GEMEENTE
UTRECHTSE HEUVELRUG

Nota zienswijzen

**Ontwerpbestemmingsplan
'Lekdijk 1, Amerongen'**

Uitsnede omgevingskaart met posities bluswatervoorziening (blauwe punten)

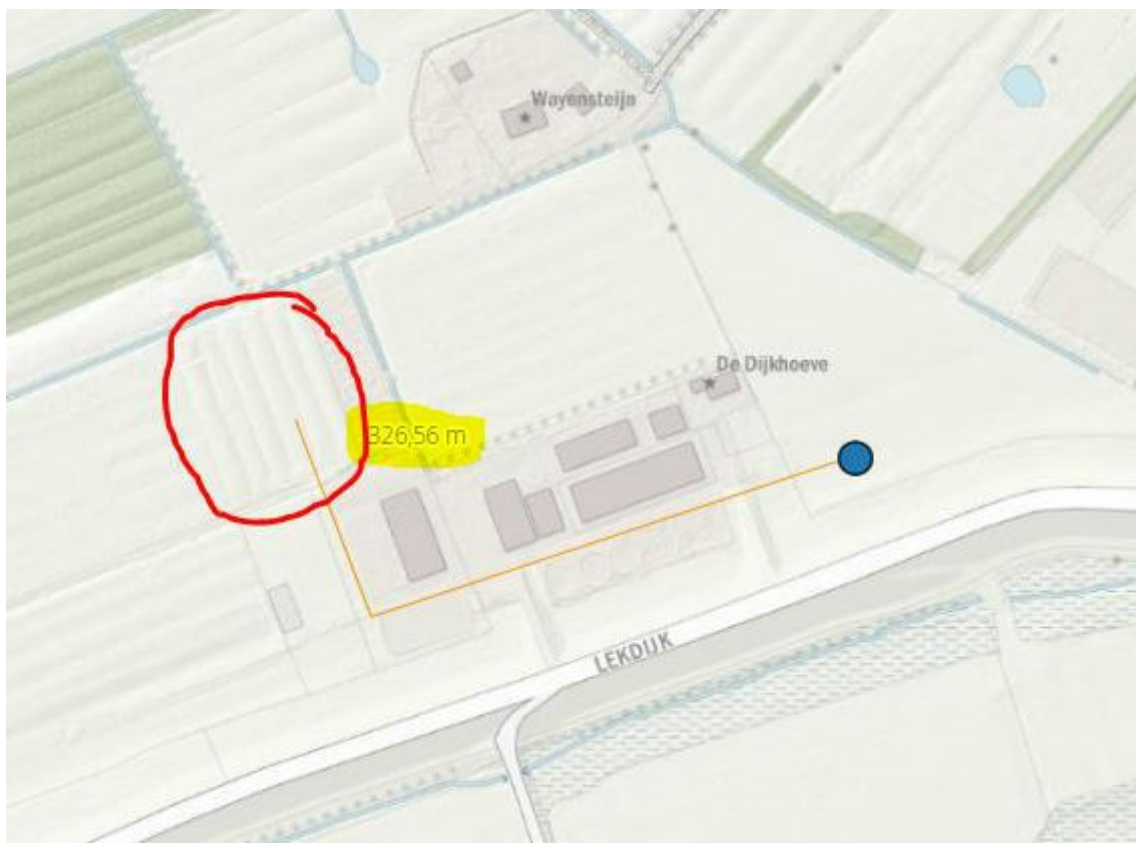
Als onderdeel van mijn advisering kijk ik ook naar de mogelijkheden voor de bestrijdbaarheid van incidenten en de zelfredzaamheid van de gebruikers. In dat kader merk ik op dat de dichtstbijzijnde bruikbare bluswatervoorziening op circa 325 meter van het plangebied ligt (zie onderstaande afbeelding). Daarmee voldoet het niet aan artikel 6.30 lid 1 van het Bouwbesluit, waarin een maximale afstand van 40 meter wordt gesteld.

1. Zorg te dragen voor een toereikende bluswatervoorziening en bereikbaarheid. De maximale afstand van de bluswatervoorziening (bijvoorbeeld een brandkraan) tot de toegang van de woningen is 40 meter volgens het Bouwbesluit lid 6.30 lid 1.
Voor de projectering en/of eventuele maatwerk in de bluswatervoorzieningen is het raadzaam om bij de verdere uitwerking van het plan en vóór de indiening van de aanvraag van een Omgevingsvergunning activiteit bouwen contact op te nemen met het Team Operationele Voorbereiding van de Veiligheidsregio Utrecht, te bereiken via het mailadres OPV@VRU.NL of via het algemene telefoonnummer 088-8781000. Het verzoek is om hierbij het kenmerk van deze brief te vermelden.

Wij delen uw reactie dat het plan niet voldoet aan artikel 6.30 lid 1 van het Bouwbesluit, waarin een maximale afstand van 40 meter tot een bluswatervoorziening wordt gesteld. Wij zullen initiatiefnemer wijzen op uw advies om bij de verdere uitwerking van het plan en vóór indiening van de aanvraag Omgevingsvergunning activiteit bouwen contact op te nemen met het Team Operationele Voorbereiding van de Veiligheidsregio Utrecht.

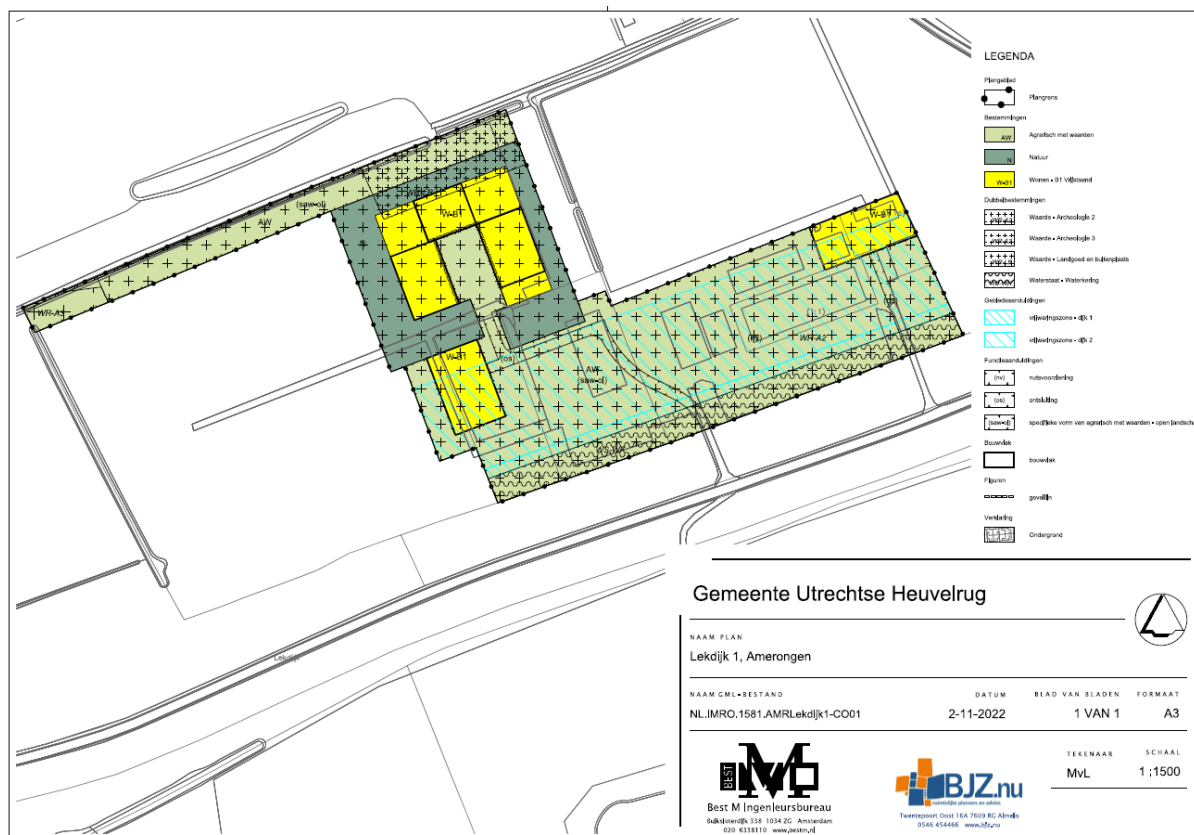
- Op de afbeeldingen 1.1, 1.2, 2.1, in de toelichting is het plangebied gewijzigd weergegeven, waardoor nu ook de zone met daarin de nieuwe rij streekeigen knotbomen tot het plangebied behoort;
- Op afbeelding 3.5 van de toelichting is de wandelverbinding uit de afbeelding verwijderd;
- Op pagina 6 van de toelichting is het volgende zinsdeel weggehaald:
